AVIS RELATIF À LA PROTECTION CONTRE LES EVENTUELS EFFETS NOCIFS ET NUISANCES PROVOQUÉS PAR LES RAYONNEMENTS NON IONISANTS GÉNÉRÉS PAR DES ANTENNES ÉMETTRICES STATIONNAIRES

Commune : ANHEE - Exploitant : ORANGE

Rapport n° 422 / 2024

Adresse	**Abbaye de Maredsous** **Rue de Maredsous** **5537 ANHEE (Denée)**
Coordonnées Lambert belge 72	**178316E 110252N**
Type d'implantation	**Eglise**
Exploitant	**ORANGE**
Réf. du site de l'exploitant	**230N1_1/32230N1_1/42230N1_1/52230N1_1**

Figure 1 : Vue en plan des lieux de séjour et des points de contrôle

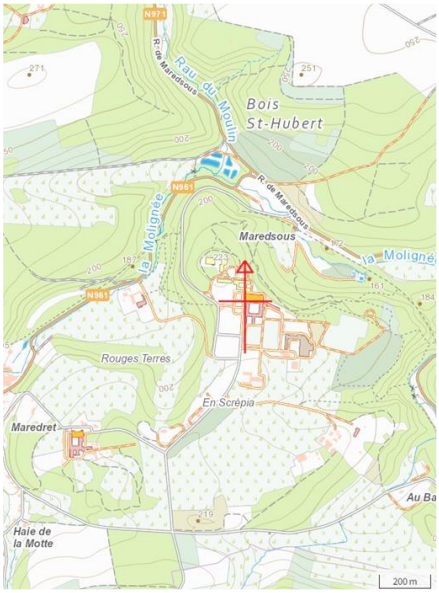
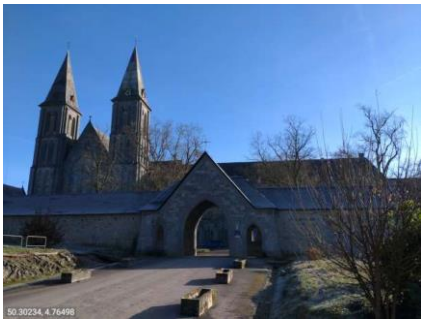
En ce qui concerne les antennes de l'installation mentionnées dans le tableau 1, la distance maximale à laquelle la limite pourrait être atteinte, à l'extérieur, est égale à 90,7 m. S'il n'y a pas de LS à une distance inférieure, les antennes respectent forcément la limite d'immission.

Dans le cas des LS situés à l'intérieur des bâtiments, une atténuation d'obstacle est prise en compte et il en résulte que la distance maximale à laquelle la limite pourrait être atteinte se réduit à 64,2 m.

Figure 2 : Vue en plan des installations d'antennes dans un rayon de 300 mètres autour de l'installation faisant l'objet de la demande d'avis

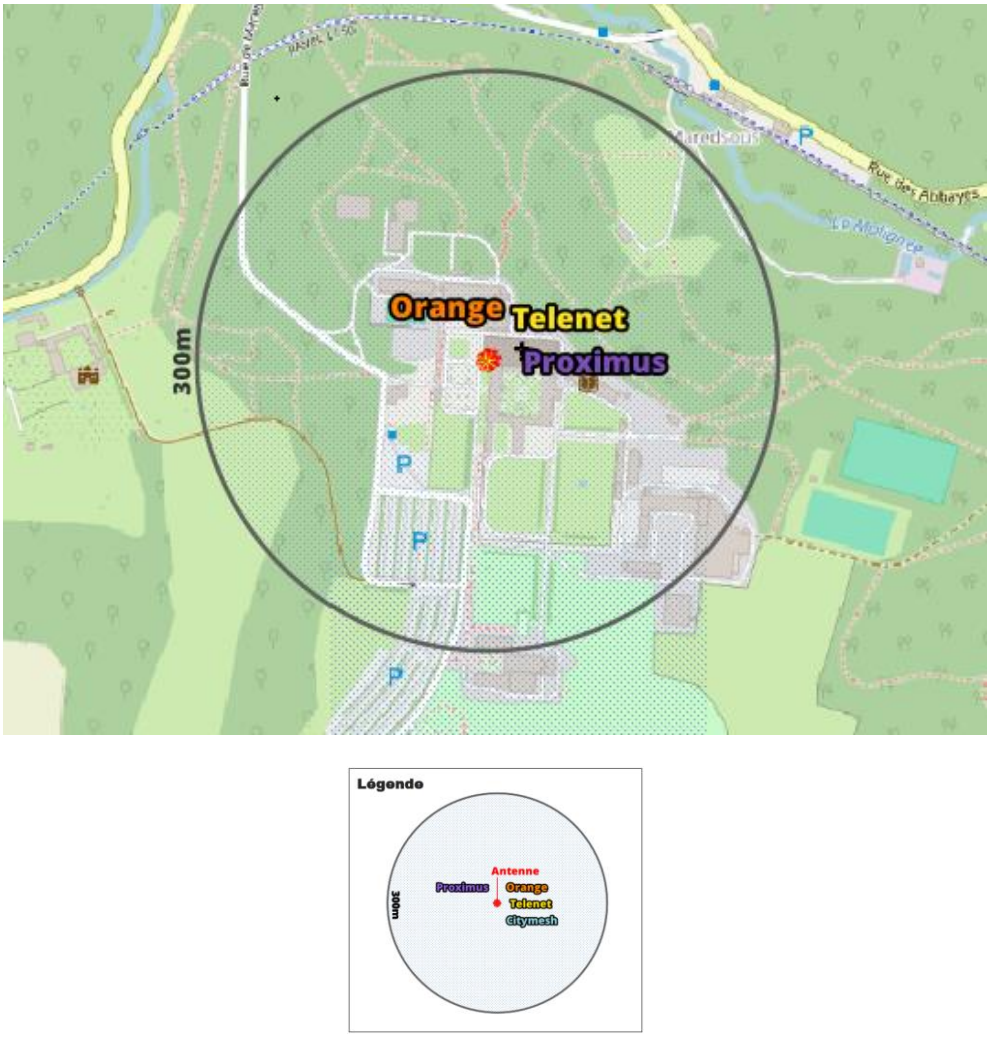
Compte tenu du nombre d'installations localisées dans la figure 2, il apparaît que l'intensité du rayonnement électromagnétique généré, dans les lieux de séjour situés à proximité de l'installation référencée dans le paragraphe 2, par l'ensemble des antennes émettrices stationnaires de l'ensemble des exploitants du même site d'antennes émettrices stationnaires respecte la limite fixée à l'article 4, § 2 du décret.
